Zienswijze op Ontwerp-bestemmingsplan Ypenburg A12 Zone

Het ontwerp-bestemmingsplan Ypenburg A12 Zone is tot en met 1 februari 2024 ter inzage gelegd.

### **1. De ecologische verbindingen over het terrein van TNO aan de Spoorlaan**

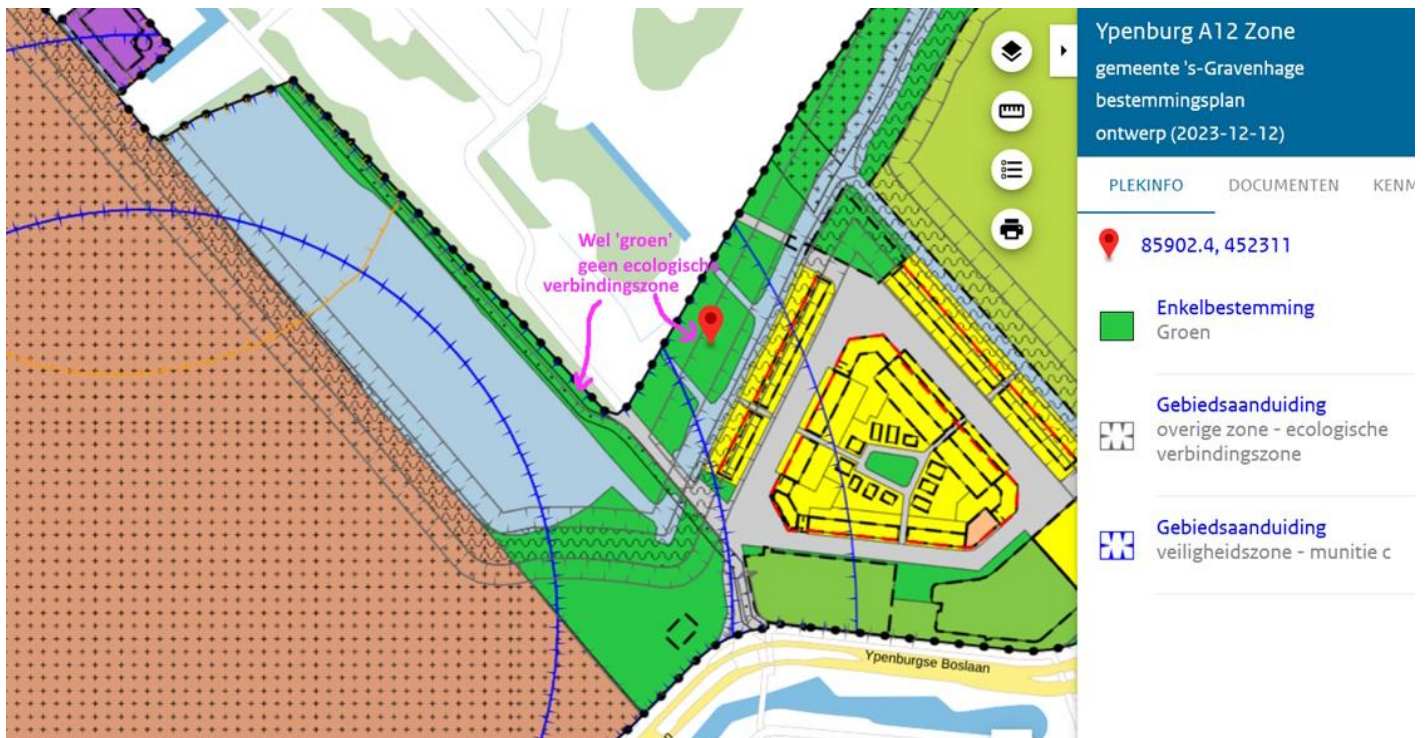
Mooi is dat dit gebied met veel groen en bos de dubbelbestemming 'waarde ecologie' krijgt. In de regels staat dat de Stedelijke Groene Hoofdstructuur daar in stand gehouden wordt. Volgens de Toelichting is het dan ook als groengebied aangewezen (3.4.2.).

Dit op zich waardevolle gebied sluit aan op de ecologische verbindingzones langs de A13 enerzijds en over de Tedingebroekplas en langs de Molensloot anderzijds.

Er zijn kansen dit groene gebied uit te breiden aan de kant van het Valutapad als het bestemmingsplan voor het ernaast gelegen GAVI kavel aan de orde komt.
